改善箇所説明図

基準不適合発生箇所

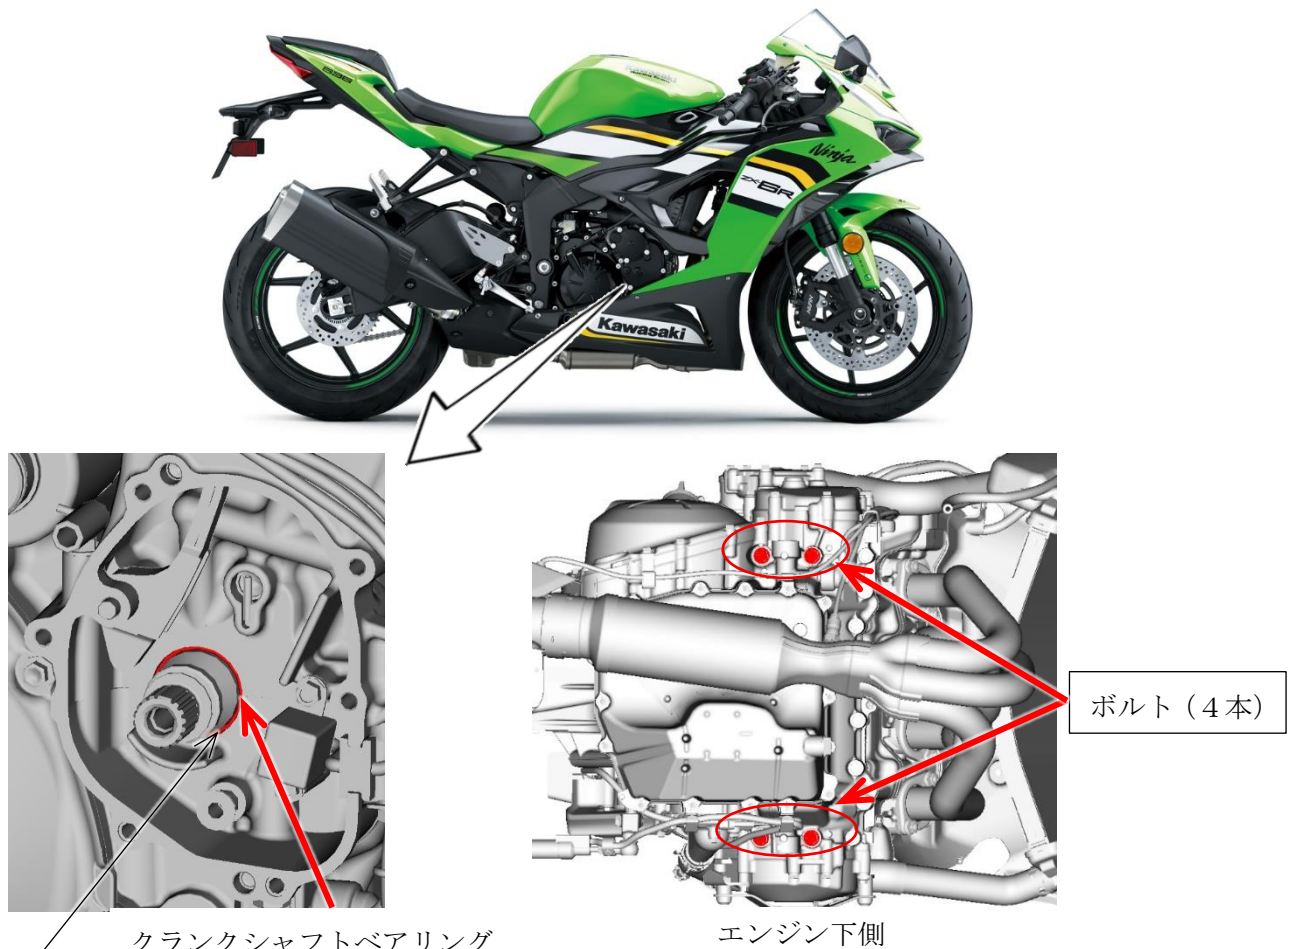
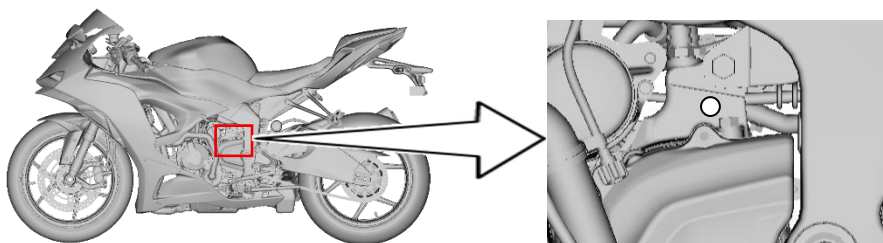
原動機のアッパークランクケースとロアクランクケースを締結するボルトにおいて、締め付け作業が不適切なため、過剰なトルクで締め付けたものがある。そのため、クランクシャフトベアリングとクランクシャフトの間に適正なオイルクリアランスが確保できず、最悪の場合、クランクシャフトベアリングが焼き付き、走行中にエンジンが停止するおそれがある。

未走行車両はクランクケース締め付けボルトを適正トルクで締め付ける。既走行車両はクランクシャフトベアリングを点検し、異常があれば修理し、異常がなければクランクケース締め付けボルトを適正トルクで締め付ける。

識別：車体左側ドライブチェーン上のクランクケースに白点ペイントを塗布する。
